SERVICE INFO – INA 0123

Tišji motor Prehod s toge jermenice na jermenico alternatorja s sklopko za prosti tek

BMW: 320d (E90, E91, E93), 320d xDrive (E90, E91, E93), 520d (E60, E61), 520d xDrive (E60, E61)

Slika 1: Prehod s toge jermenice na jermenico alternatorja s sklopko za prosti tek

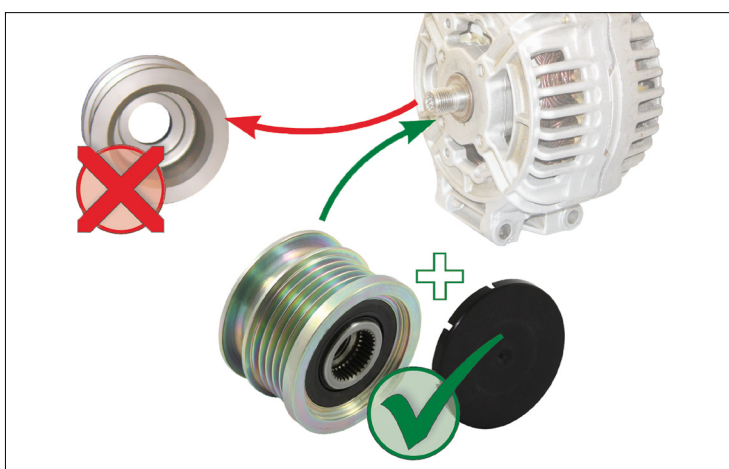
Pri zgoraj navedenih vozilih s togo jermenico alternatorja lahko v vzporednem pogonu v sprednjem delu vozila nastajajo vibracije in glasen hrup. Do teh vibracij in hrupa prihaja zaradi neenakomerne hitrosti vrtenja dizelskega motorja, ki je izrazitejša kot pri bencinskih motorjih.

Podjetje Schaeffler Automotive Aftermarket priporoča, da se v vozila s togo jermenico alternatorja naknadno vgradi jermenica alternatorja s sklopko za prosti tek.

Jermenica alternatorja s sklopko za prosti tek loči vzporedni pogon v sprednjem delu vozila od neenakomernosti hitrosti vrtenja motorja, kar zagotavlja, da rebrasti klinasti jermen teče bolj gladko in tiho. Zaradi tega je motor tišji, vožnja pa udobnejša.
